鳴門市通学路交通安全プログラムに基づく合同点検実施候補箇所図（黒崎小学校1）

鳴門市通学路交通安全プログラムに基づく合同点検実施候補箇所図（黒崎小学校2）

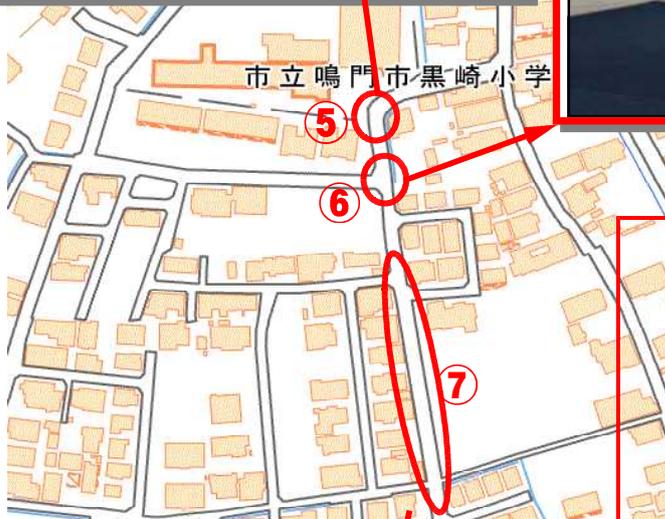
⑥見通しが悪く危険である。

グリーンラインを左に塗り直し、左を通るように誘導(市教委)
右側のグリーンラインを消す。

※令和4年度に下水道工事があるため、その工事が終了後には、左側にグリーンラインを塗るよう依頼。

●一時停止線の塗り直しを上申

（警察）☆完了
